日本原燃株式会社	
資料番号	耐震建物 21 <u>R 7</u>
提出年月日	令和 4 年 5 月 13 日

設工認に係る補足説明資料

耐震設計の基本方針に関する 燃料加工建屋に係る既認可からの変更点について

1. 文章中の下線部は、R6 から R7 への変更箇所を示す。
2. 本資料（R7）は、令和 4 年 3 月 25 日に提示した「耐震設計の基本方針に関する燃料加工建屋に係る既認可からの変更点について R6」に対し、ヒアリングにおける主な指摘事項である、「変更内容の概要についてもう少し記載を充実させること」を踏まえ、記載内容を見直したものである。また、「地表面を基準とした場合の静的地震力の求め方について、パラメータの設定の考え方を追記すること。」という指摘事項を踏まえて記載を見直したものである。

第 2.2.1-1 図 排気筒の位置変更

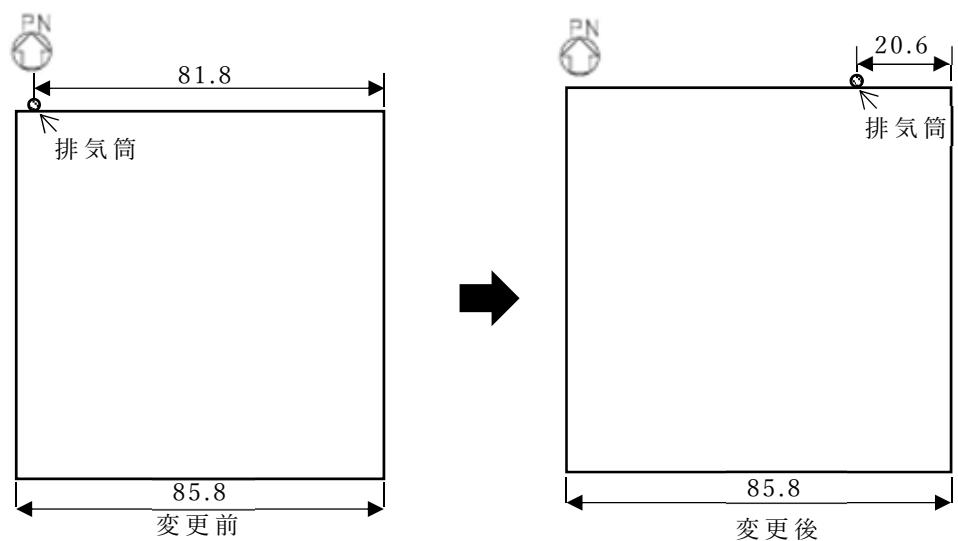
第 2.2.1-1 図のとおり、燃料加工建屋に支持される排気筒は、燃料加工建屋北西側外壁面に設置していたが、約 60m 東へ移動させ、北東側外壁面に設置する変更を行う。設計変更後の排気筒と建物との取り合いを第 2.2.1-2 図に示す。

また、排気筒の高さについては、25m から 20m に変更する。

- 位置変更については、貯蔵容器搬送用洞道の工事と気中ダクト及び排気筒の工事を独立して行うため。
- 高さ変更については、万一転倒した場合であっても再処理施設のウラン・プルトニウム混合酸化物貯蔵建屋に波及的影響を及ぼさないようにするため。

第 2.2.2-1 図 建屋の増床のイメージ

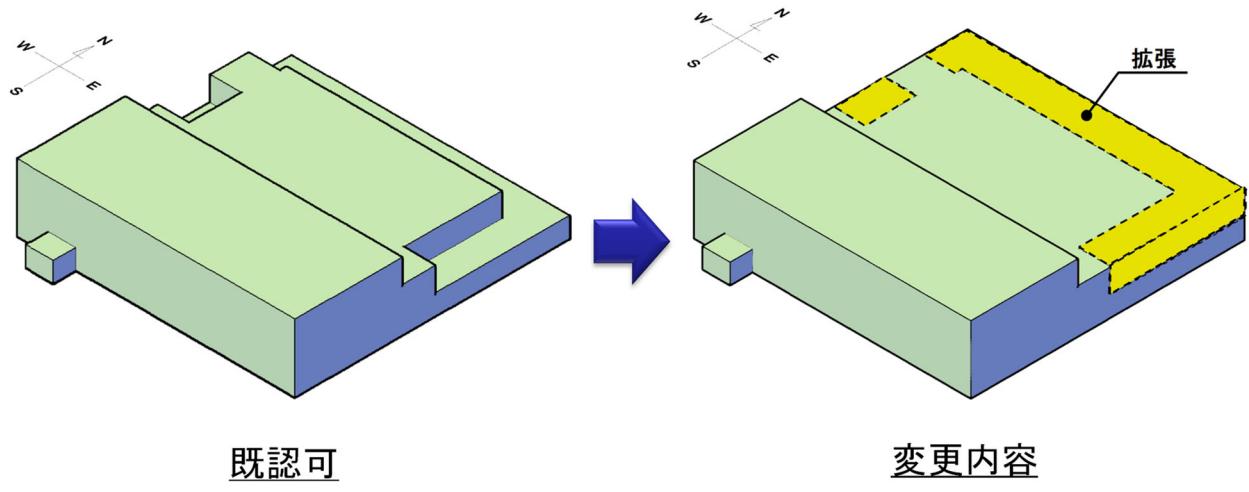
第 2.2.2-1 図及び第 2.2.2-2 図のとおり、建屋北側屋上部分を増床するとともに、増床に併せて建屋レイアウトを変更する。なお、増床箇所に設置する設備は一般系の設備とし、窒素循環用冷却水設備、常用所内電源設備等を設置する。

また、地下 3 階及び地下 2 階の階高を、それぞれ 60cm 高くする。なお、地下 3 階と地下 3 階の中間床である中 2 階についてはフロアレベルを変更しない。

- 新規制基準対応として、火災消火用のガスボンベの追加設置等が必要となったことから、既認可における建屋レイアウトでは設備・機器を燃料加工建屋内に収納することができないため、建屋の増床及びレイアウトの変更を行うとともに耐震壁の見直しを行った。
- グローブボックスの耐震 S クラス化に伴う耐震サポートの追加、火災発生時の延焼を防止するための延焼防止ダンパ等の追加が必要となり、既認可の階高では工程室内の天井部分における設置スペースの確保が困難となるため、階高を高くすることでスペースを確保した。

第 2.-5 図 建屋の増床に伴う主な変更の概要図及びモデル諸元の変更点（2 階鉛直方向の剛性）

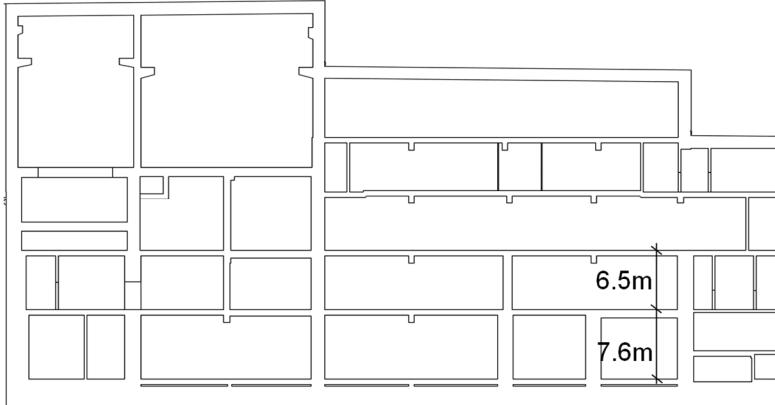
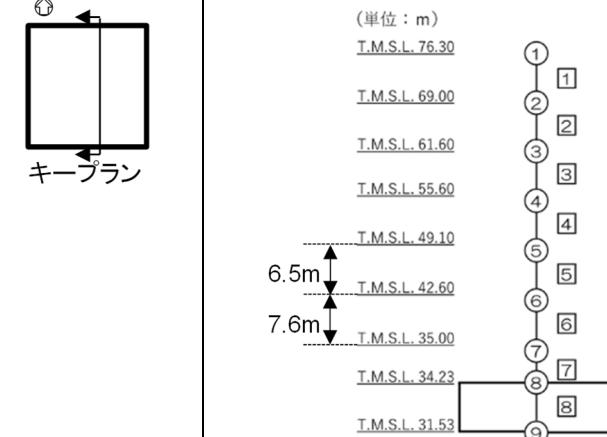
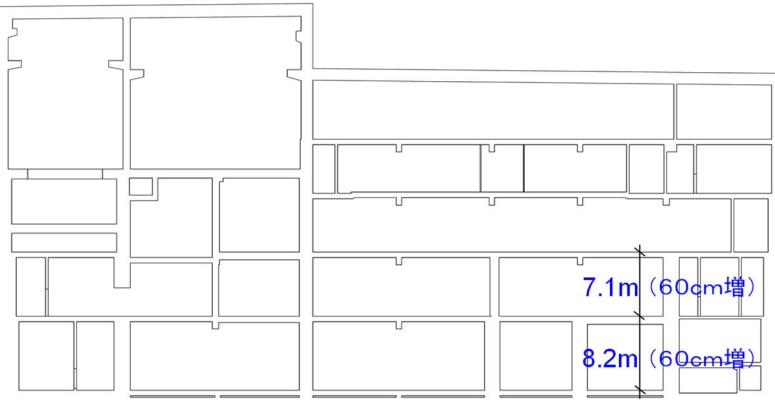
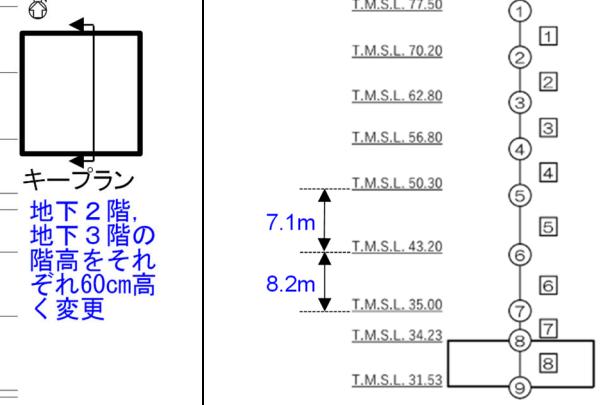
「建屋の増床」に伴う剛性の変更については、2 階レベル（要素番号 2）の地震応答解析モデルのせん断面積、断面二次モーメント、軸断面積へ反映している。NS 方向、EW 方向、鉛直方向の変更の概要図と解析モデルへの反映内容を第 2.-3 図、第 2.-4 図、第 2.-5 図に示す。

既認可	今回設工認																		
主な変更の概要図	<p>既認可</p> <p>耐震壁</p> <p>2 階平面図 (T. M. S. L. 61.60m)</p>	<p>既認可から削除した箇所</p> <p>既認可から追加した箇所</p> <p>耐震壁</p> <p>耐震壁の追加</p> <p>追加</p> <p>2 階平面図 (T. M. S. L. 62.80m)</p>																		
解析モデルへの反映	<p>(要素番号 2) (鉛直方向)</p> <p>軸断面積 : 705.9m²</p> <table border="1"> <caption>(単位 : m)</caption> <tr><td>T.M.S.L. 76.30</td></tr> <tr><td>T.M.S.L. 69.00</td></tr> <tr><td>T.M.S.L. 61.60</td></tr> <tr><td>T.M.S.L. 55.60</td></tr> <tr><td>T.M.S.L. 49.10</td></tr> <tr><td>T.M.S.L. 42.60</td></tr> <tr><td>T.M.S.L. 35.00</td></tr> <tr><td>T.M.S.L. 34.23</td></tr> <tr><td>T.M.S.L. 31.53</td></tr> </table>	T.M.S.L. 76.30	T.M.S.L. 69.00	T.M.S.L. 61.60	T.M.S.L. 55.60	T.M.S.L. 49.10	T.M.S.L. 42.60	T.M.S.L. 35.00	T.M.S.L. 34.23	T.M.S.L. 31.53	<p>建屋の増床に伴う「剛性の変更」については、地震応答解析モデルの軸断面積へ反映している。</p> <p>(要素番号 2) (鉛直方向)</p> <p>軸断面積 : 760.0m²</p> <table border="1"> <caption>(単位 : m)</caption> <tr><td>T.M.S.L. 77.50</td></tr> <tr><td>T.M.S.L. 70.20</td></tr> <tr><td>T.M.S.L. 62.80</td></tr> <tr><td>T.M.S.L. 56.80</td></tr> <tr><td>T.M.S.L. 50.30</td></tr> <tr><td>T.M.S.L. 43.20</td></tr> <tr><td>T.M.S.L. 35.00</td></tr> <tr><td>T.M.S.L. 34.23</td></tr> <tr><td>T.M.S.L. 31.53</td></tr> </table>	T.M.S.L. 77.50	T.M.S.L. 70.20	T.M.S.L. 62.80	T.M.S.L. 56.80	T.M.S.L. 50.30	T.M.S.L. 43.20	T.M.S.L. 35.00	T.M.S.L. 34.23	T.M.S.L. 31.53

第2.-7図 壁開口の変更に伴う主な変更の概要図及びモデル諸元の変更点

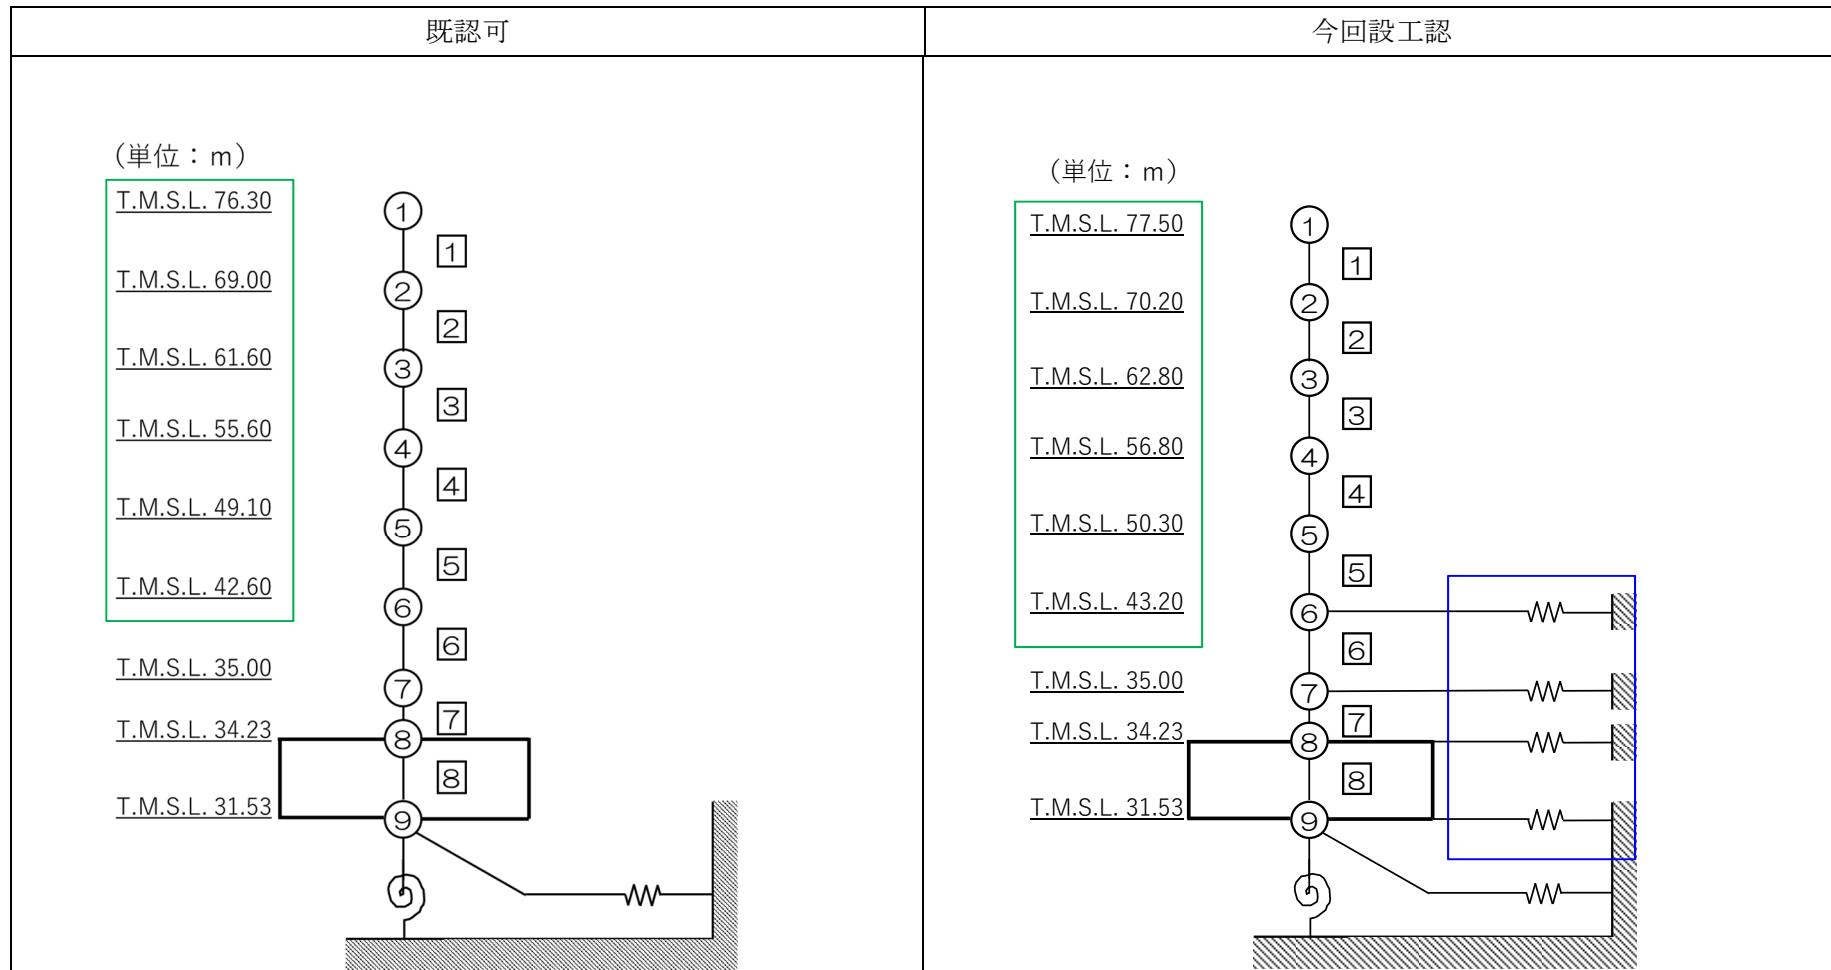
「壁開口の変更」については、各開口の変更に合わせて地震応答解析モデルの剛性へ反映している。代表として、せん断面積の減少が最も大きい地下 1 階 2 通りについて、変更の概要図と解析モデルへの反映内容を第 2.-7 図に示す。

主な変更の概要図	解析モデルへの反映
既認可	<p>地下1階 2通り 東側立面図 (T.M.S.L. 49.10m ~ T.M.S.L. 55.60m)</p> <p>(要素番号4, 2通り) せん断面積 : 96.9m²</p> <p>(単位:m) T.M.S.L. 76.30 T.M.S.L. 69.00 T.M.S.L. 61.60 T.M.S.L. 55.60 T.M.S.L. 49.10 T.M.S.L. 42.60 T.M.S.L. 35.00 T.M.S.L. 34.23 T.M.S.L. 31.53 </p>	
今回設工認	<p>既認可から削除した箇所 既認可から追加した箇所</p> <p>機器レイアウトの変更に伴う壁開口の変更</p> <p>地下1階 2通り 東側立面図 (T.M.S.L. 50.30m ~ T.M.S.L. 56.80m)</p> <p>「壁開口の変更」について は、各開口の変更に合わせ て地震応答解析モデルの剛 性へ反映している。 (要素番号4, 2通り) せん断面積 : 94.1m²</p> <p>(単位:m) T.M.S.L. 77.50 T.M.S.L. 70.20 T.M.S.L. 62.80 T.M.S.L. 56.80 T.M.S.L. 50.30 T.M.S.L. 43.20 T.M.S.L. 35.00 T.M.S.L. 34.23 T.M.S.L. 31.53 </p>

第 3.-1 図 地震応答解析モデルの変更点 (1/2)

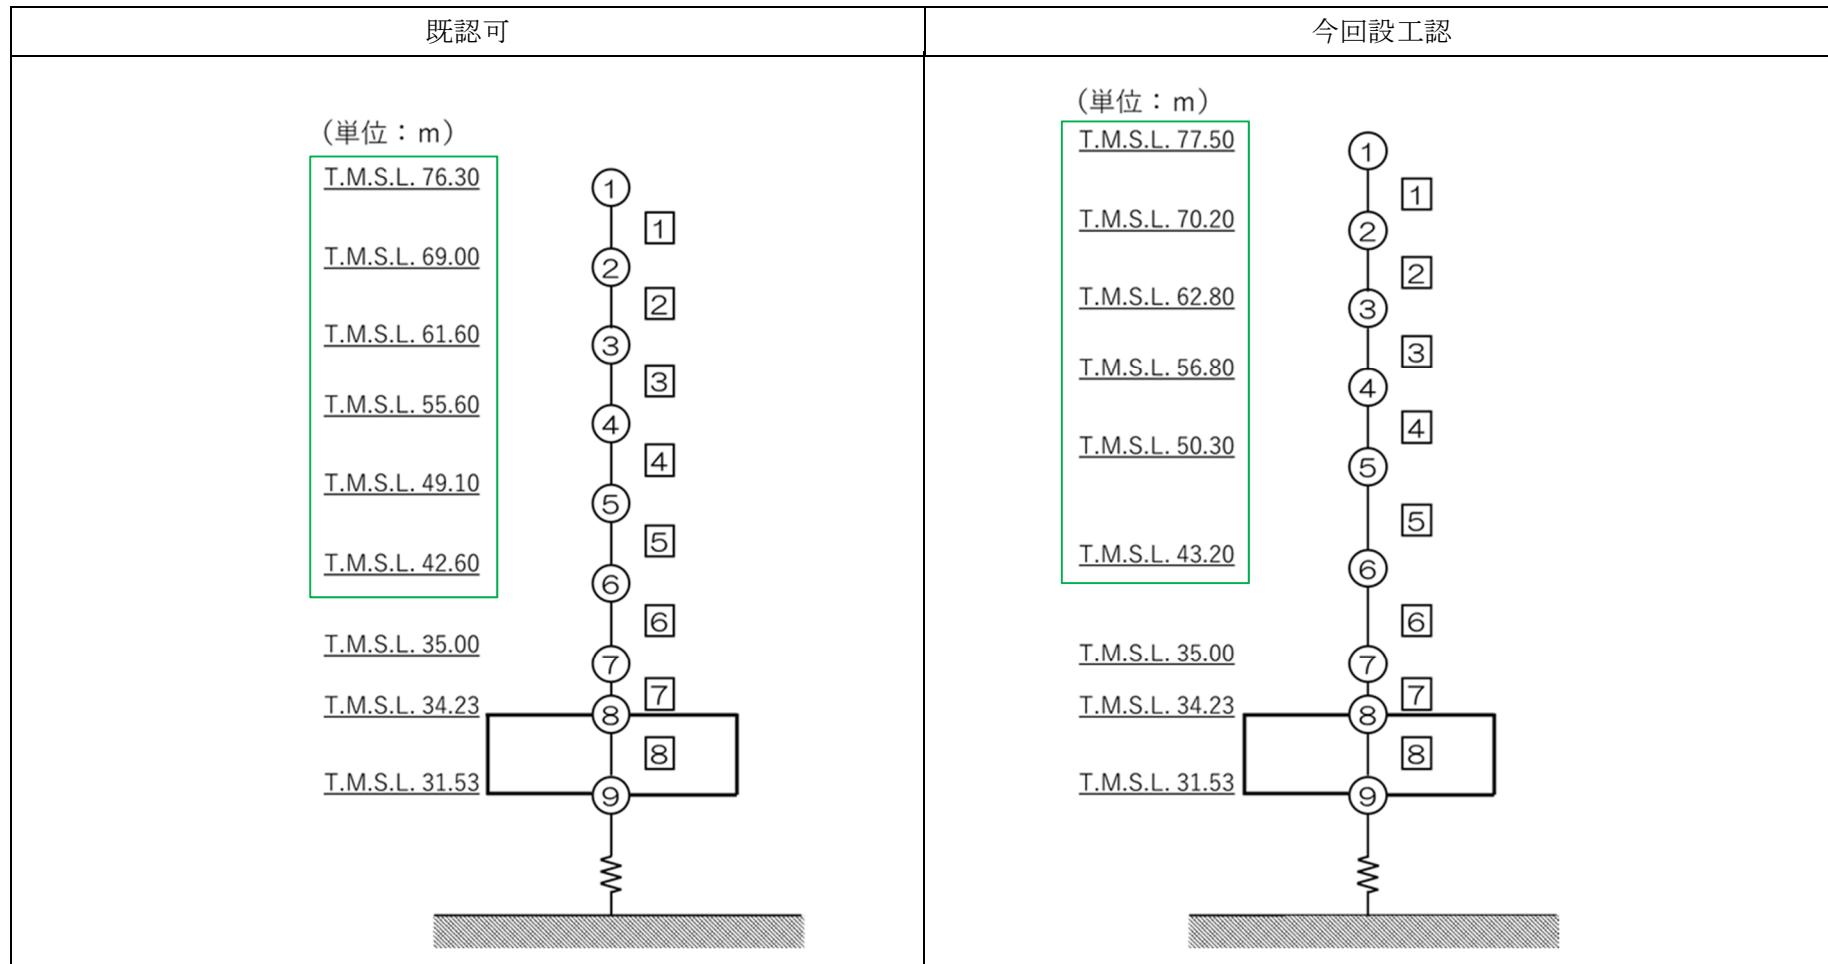
地震応答解析モデル及びモデル諸元の変更点を第3.-1図及び第3.-1表に、燃料加工建屋の地震応答解析モデル及び手法の比較を第3.-2表に示す。また、重要区域の設定を考慮して静的地震力の算定条件を見直しており、静的地震力の算定方法の比較を第3.-3表に示す。

■ : 地下 3 階及び地下 2 階の階高の変更に
伴い、質点レベルを変更
■ : 側面地盤ばねの考慮による変更

第3.-3図 静的地震力（地上1階床面基準，地表面基準）及び動的地震力（弹性設計用地震動Sd）の比較

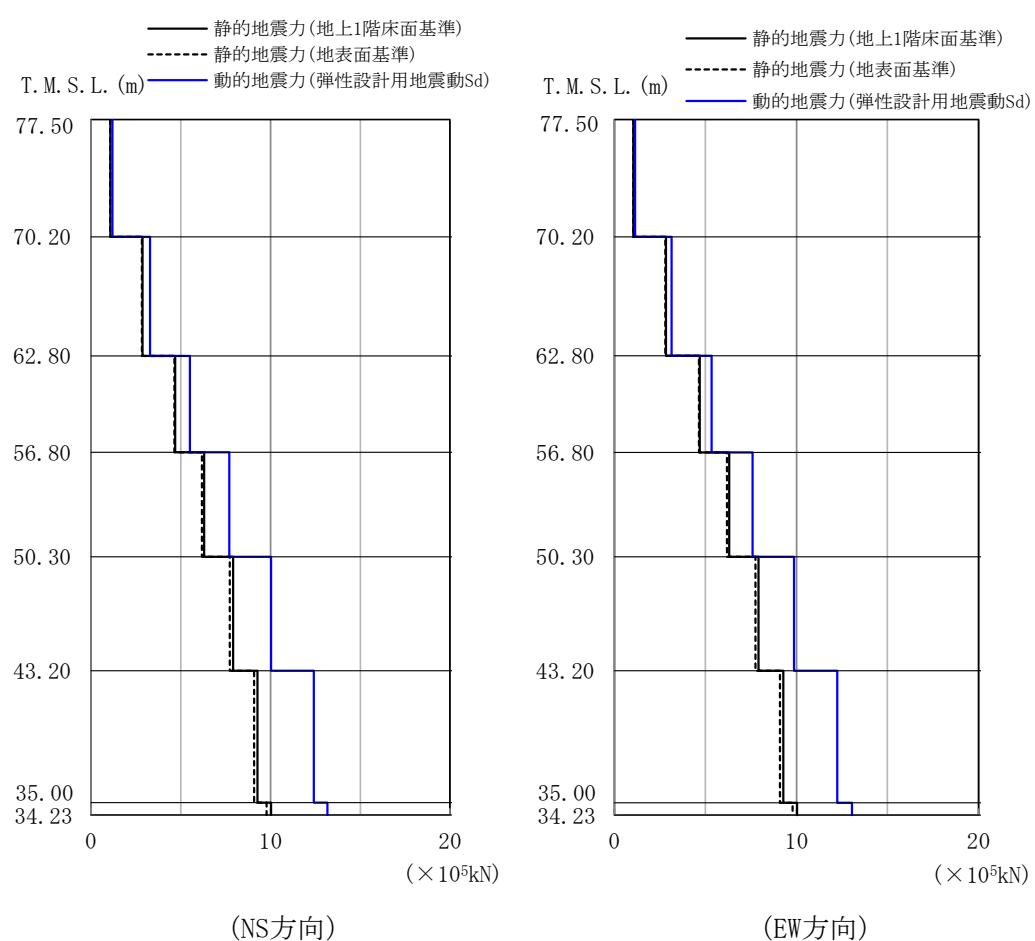
参考として、今回設工認の地上1階床面 (T.M.S.L. 56.80m) を基準とした静的地震力と、地表面 (T.M.S.L. 55.00m) を基準とした場合の静的地震力、弾性設計用地震動Sdによる地震力を第3.-3図に示す。

ここで、地表面 (T.M.S.L. 55.00m) を基準とした場合の静的地震力は、基準面からの深さH、埋込み深さに応じて算定する係数であるR_t及び α を変更している。また、地下1階床面 (T.M.S.L. 50.30m) から地上1階床面 (T.M.S.L. 56.80m) の間は地下1階の層に該当することから、地表面 (T.M.S.L. 55.00m) から地上1階床面 (T.M.S.L. 56.80m) の間の部分については、地表面 (T.M.S.L. 55.00m) 位置における地下震度を用いて算出している。なお、A_iは変更していない。

第3.-3図より、今回設工認の地上1階床面を基準とした静的地震力は、地表面を基準とした場合の静的地震力と比べて若干大きくなっている。これは、地上1階床面を基準とした方が埋込み深さが大きいため、基準面より上部においては、埋込み深さとともに増加する係数であるR_tが大きくなるためである。また、基準面より下部においては(1-H/40)は最大で6.4%小さくなるが、埋込み深さとともに増加する係数である α は一律8.3%大きくなるため、静的地震力としては1.4%以上大きくなっている。なお、いずれの静的地震力とも弾性設計用地震動Sdによる地震力に包絡されている。

第4.-1図 応力解析モデルにおける上部構造による拘束の変更

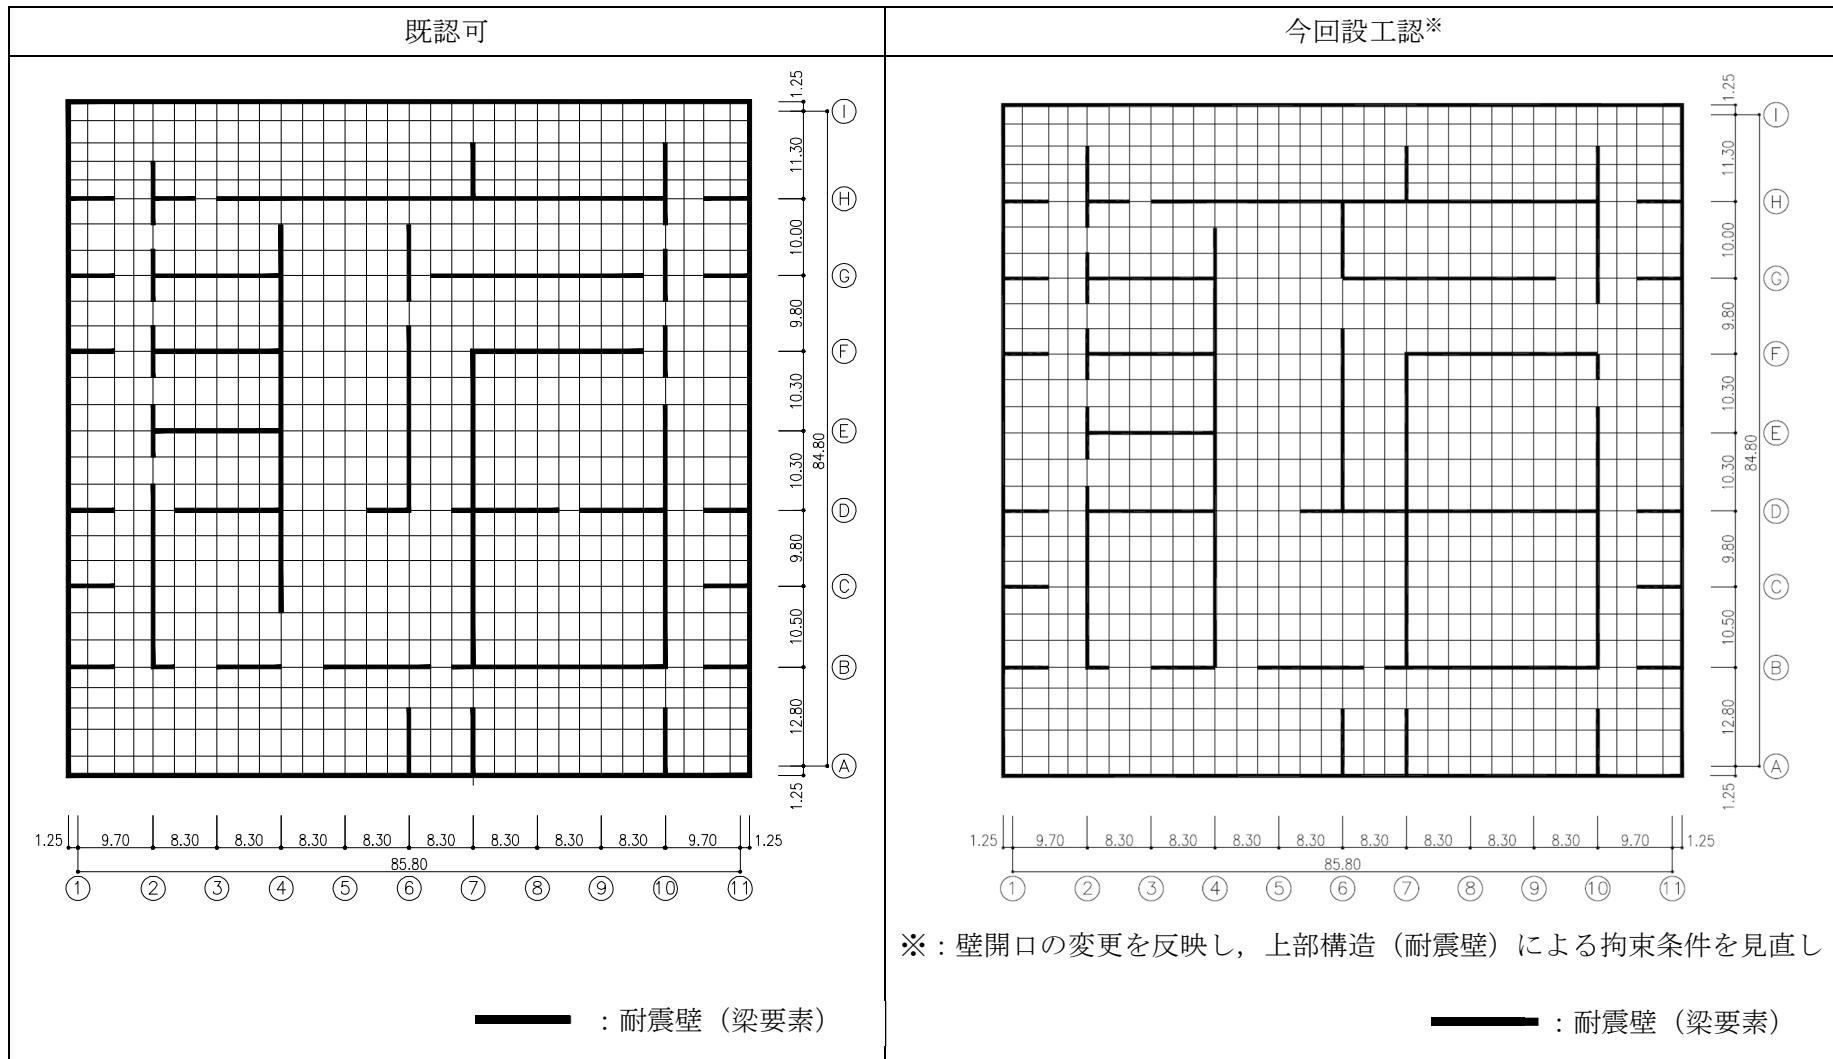
なお、基礎スラブの解析手法については既認可と同様である。ただし、基礎スラブの解析モデルについては、既認可からの壁開口の変更を反映し、上部構造（耐震壁）による拘束条件の見直しを行っている。既認可及び今回工認の解析モデル図を第 4.-1 図に示す。

※2：壁開口の変更を反映し、上部構造（耐震壁）による拘束条件を見直ししている。（第 4.-1 図）
梁要素は、地下 3 階の耐震壁の位置に合わせて配置し、基礎スラブより立ち上がる各階の耐震壁
の剛性を考慮して設定している。
